(Rif. Prat. Suap 114/08)

OGGETTO: Sub-procedimento amministrativo relativo alla procedura di valutazione d'impatto ambientale ai sensi degli artt. 14 e seg. della L.R. 79/98 "Norme per la Valutazione d'impatto ambientale" - **DITTA Cartiera Lucchese Spa Stabilimento cartario di Diecimo: Impianto di combustione di fanghi di cartiera e di biomasse legnose, a servizio degli stabilimenti di Diecimo e Porcari, con produzione di energia. Richiesta di integrazioni.**

ELABORATO DI RICHIESTA INTEGRAZIONI

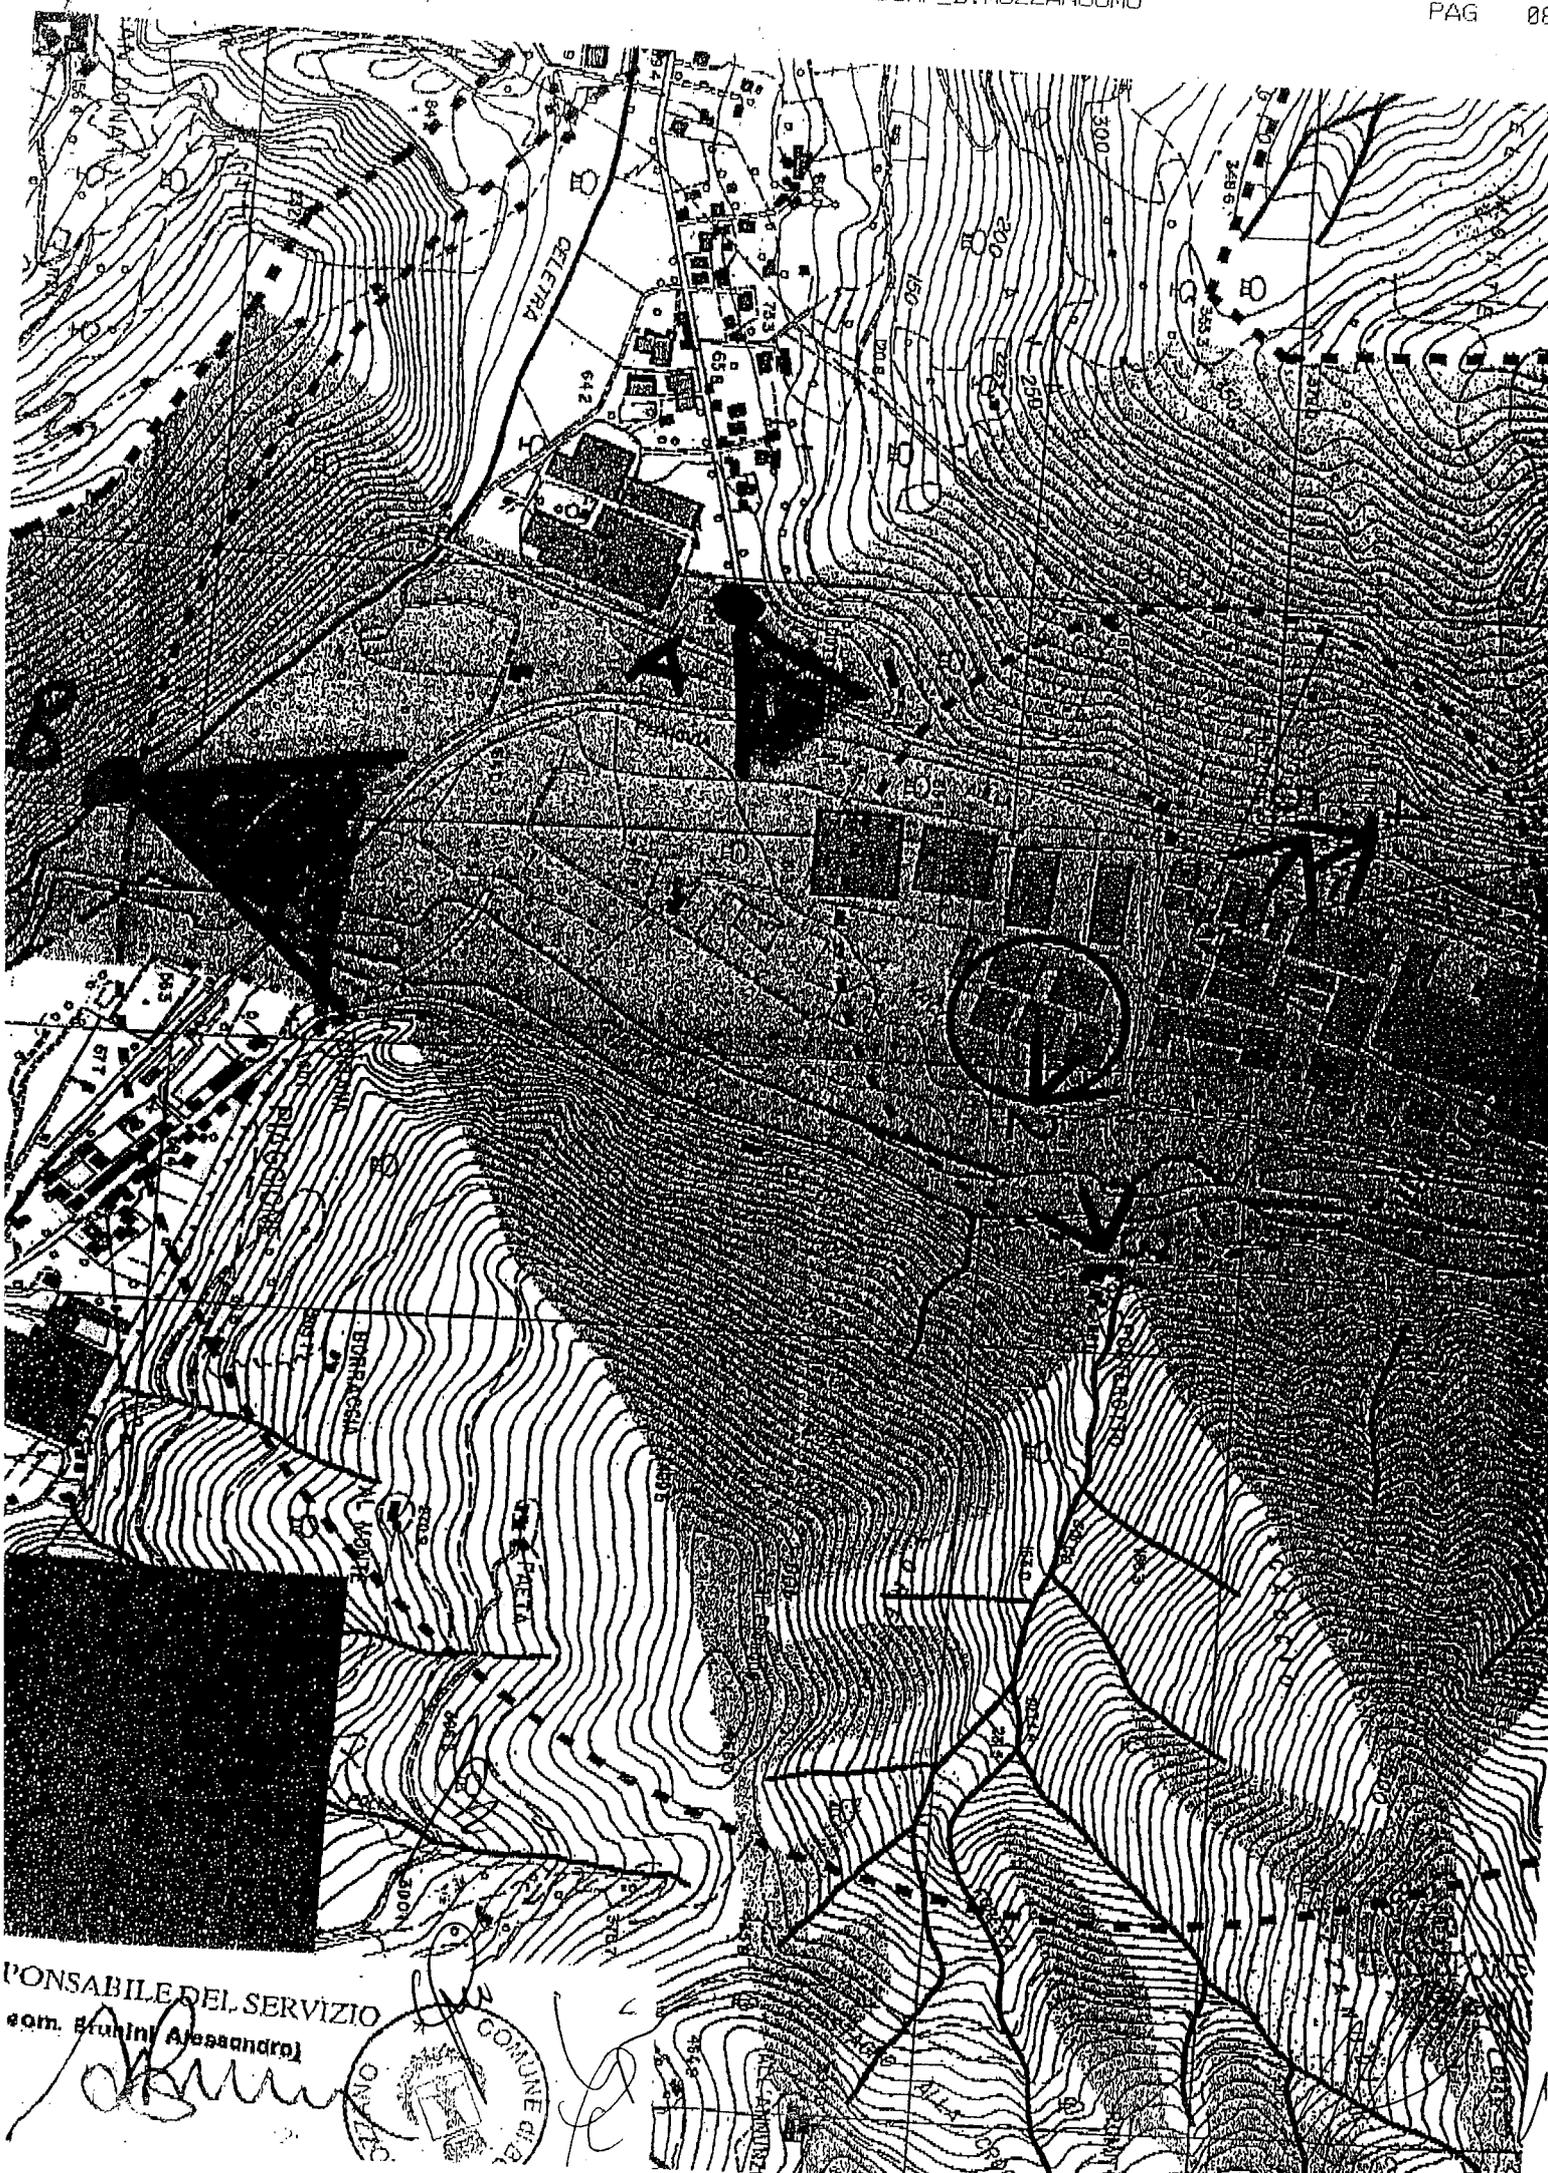
- Per la completa verifica dell'impatto sul paesaggio della valle del fiume Serchio dai vari punti di possibile osservazione della zona d'intervento, riteniamo che sia necessario produrre altre simulazioni foto realistiche oltre a quelle già presentate. In particolare si ritengono necessari altri due punti di vista che consideriamo importanti per svolgere una corretta valutazione, dei quali di seguito diamo una sommaria indicazione, e che per maggiore comprensione sono stati indicati in una copia modificata dell'elaborato presentato n. PSG 00.02, che alleghiamo alla presente.
